改善箇所説明図

基準不適合発生箇所

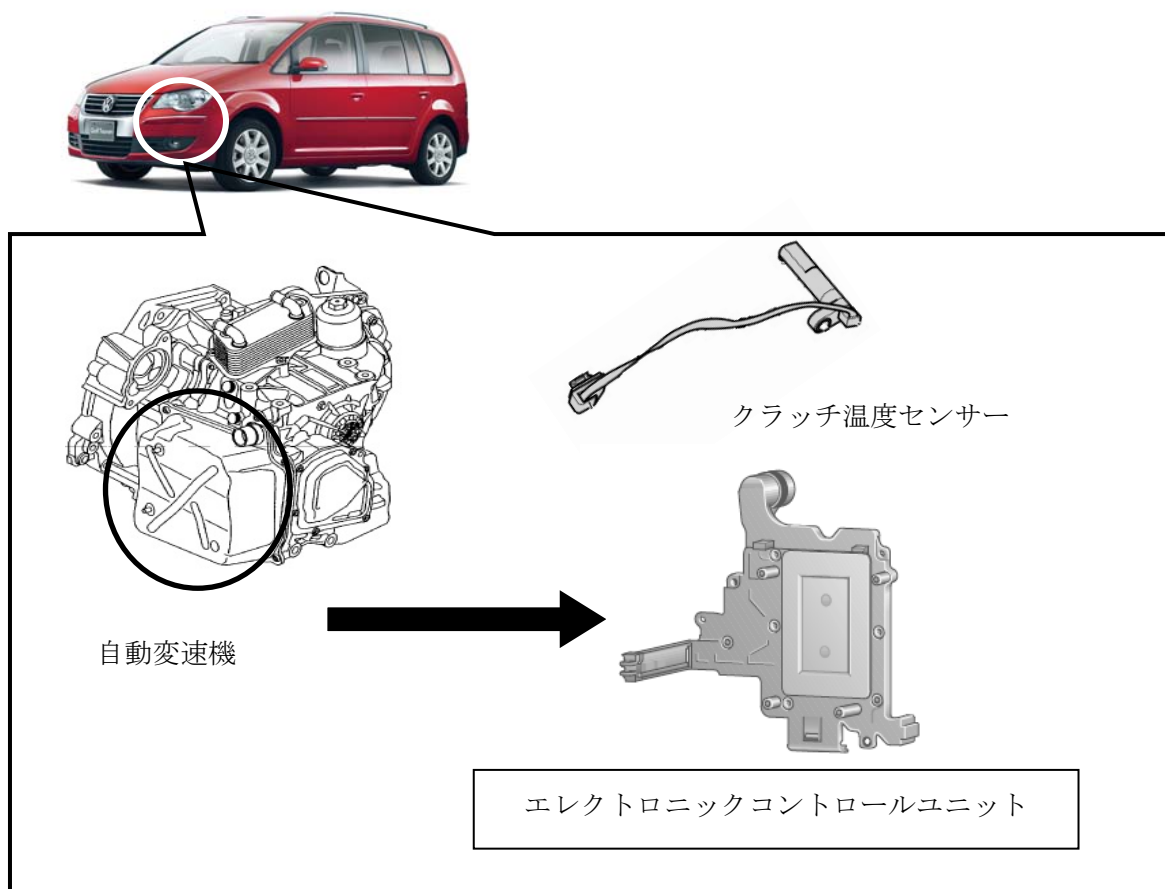
自動変速機のクラッチ温度センサーにおいて、製造時の配線のかしめが不十分なものがあるため、エレクトロニックコントロールユニットに誤信号が送られ、当該変速機が油温異常していると誤診断することがある。そのため、メーター内シフト表示が点滅し、最悪の場合、フェールセーフ機能が働き、走行不能になるおそれがある。

全車両、自動変速機の制御プログラムをエレクトロニックコントロールユニットに内蔵されたギヤボックス油温センサーを用いたプログラムに更新する。
